Granskningsutlåtande

Detaljplan för del av Norra Djurgårdsstaden, Gasverket Västra m.m (del av Hjorthagen 1:3 m.fl) i stadsdelen Hjorthagen i Stockholm Dp 2011-17188-54

Karta med rödmarkering för idrottshallen som utgår ur detaljplan 2011-17188 och fortsätter utredas i ny detaljplan, dnr 2015-07196.

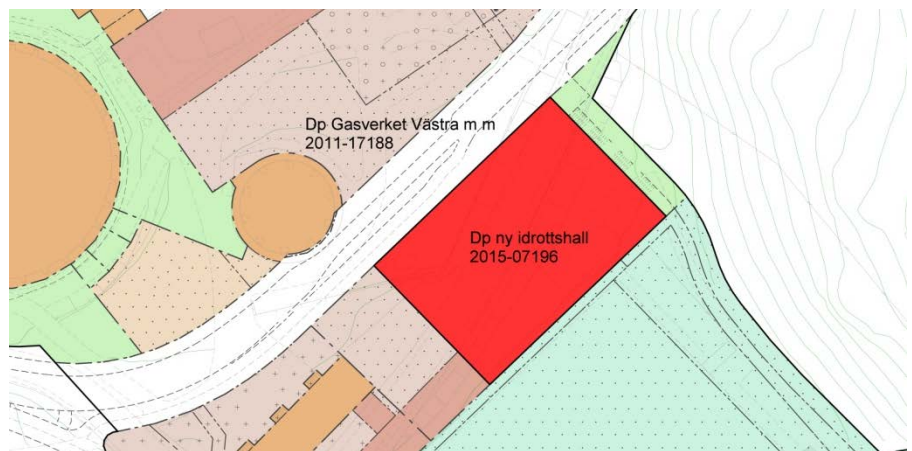
Fastighetskontoret är inte som blivande ägare och förvaltare beredd att ta på sig de risker som är förknippade med en nedgrävning av idrottshallen. Det handlar om ett risktagande under en kommande förvaltningsperiod på många år utifrån de förutsättningar som kommit fram under pågående projektering. Den i planen angivna högsta byggnadshöjden för idrottshallen får inte förutsätta att den ska vara nergrävd.

Sammanlagt 17 risker under förvaltningsskedet har identifierats vid nedgrävd hall där golvet hamnar under grundvattennivån. Av dessa risker kan nämnas svårigheten att upprätthålla en tät konstruktion med risk för fuktskador, risk för sättningar för den egna och intilliggande byggnad, risk för att ledningar kan spricka på grund av rörelse, vilket kan kontaminera grundvattnet samt risk för rörelser i den slänt som delvis omsluter byggnaden samt risk för att 10-årsregnen påverkar lyftkraften på byggnaden. Den nedgrävda konstruktionen som sådan kommer också erfarenhetsmässigt att innebära ökade drift och underhållskostnader.

Fastighetskontoret vill istället utföra en högkvalitativ idrottshall i markläge anpassad till omgivande befintlig och blivande bebyggelse. En sådan hall skulle vara befriad från de risker och därmed kostnader som en nergrävning innebär. Taket skulle kunna förses med solcellsmoduler för att i första hand tillgodose det egna behovet av el. En fördel som också bättre tillgänglighet i förhållande till en nedgrävd hall.

Frågan om idrottshallens grundläggningsnivå ska utredas vidare av staden vilket innebär att byggrätten för idrottshallen ska undantas i godkännandebelutet och det följande antagandebeslutet för att inte förskjuta dessa tidsmässigt. En egen detaljplan startas upp för idrottshallen med diarienummer 2015-07196. Stadsbyggnadskontoret vill framhålla att områdets förutsättningar (med markföreningar) ställer krav på gas- och vattentät konstruktion redan från början och att exempelvis skolan på motstående sida vägen från idrottshallen löser liknande typ av utmaningar med sin källarvåning. I planeringen av Gasverket har det varit en förutsättning att idrottshallen grävs ner för att tillgodose ett flertal intressen och tillskapa kvaliteter såsom bevarande av vy i dalstråket, bevarande av ekologisk spridningskorridor samt tillskapande av spontanidrottsyta på taket för att avlasta den relativt sett lilla skolgården. Dessa aspekter studeras vidare i relation till grundläggningsnivån för idrottshallen inom arbetet med den nya detaljplanen.

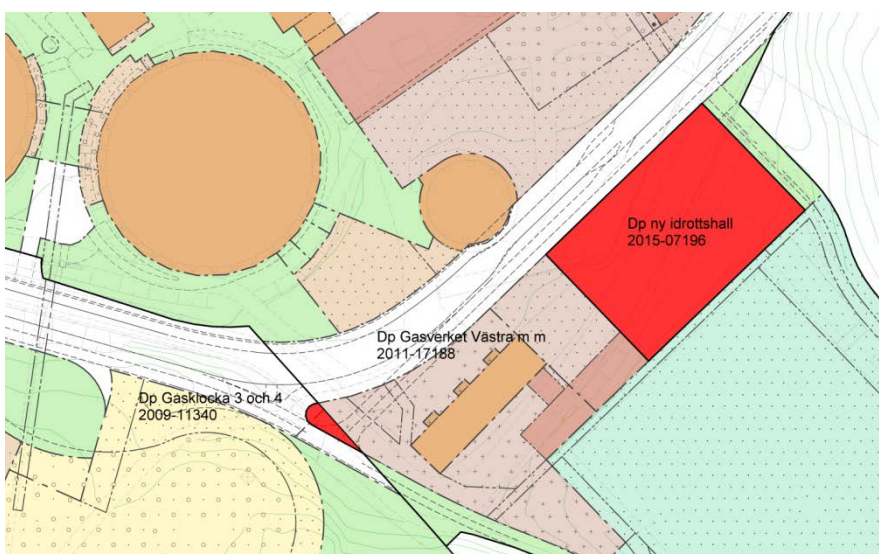
- **Idrottshallen lyfts ur detaljplanen.** Efter granskningen och inför antagandet av detaljplanen har den delats i två delar. För denna detaljplan (2011-17188) innebär det att idrottshallen utgår och överförs till en egen detaljplan (se karta nedan). I planbeskrivningen och i kvalitetsprogrammet för gestaltning finns beskrivningar av idrottshallen kvar för att ge en bild av helheten, trots att det är utanför planområdet.

- **Liten del av förskolegården lyfts ur detaljplanen.**
Detaljplanen omfattar ett litet område (se karta ovan) som ingår i en angränsande detaljplan för gasklocka 3 och 4, Dp 2009-11340, vilken är överklagad och ännu inte har vunnit laga kraft. När detaljplan för gasklocka 3 och 4 togs fram planerades en viss sträckning av gång- och cykelvägen längs idrottsplatsen. När denna studerades vidare tillsammans med förskolegården i denna detaljplan (2011-17188), konstaterade projekt att en något justerad sträckning var bättre för att förskolegården blev större och för att korsningens utformning blev mer trafiksäker. Eftersom detaljplanen för gasklocka 3 och 4 är överklagad är det emellertid inte juridiskt möjligt att anta en ny plan för samma delområde, trots att det är den nya lösningen som staden avser genomföra. Kontoret föreslår därför att berört område utgår ur planområdet och att planen för gasklocka 3 och 4 ändras så snart den vunnit laga kraft, om den nya lösningen inte kan genomföras ändå, som en mindre avvikelse vid fastighetsbildningen.
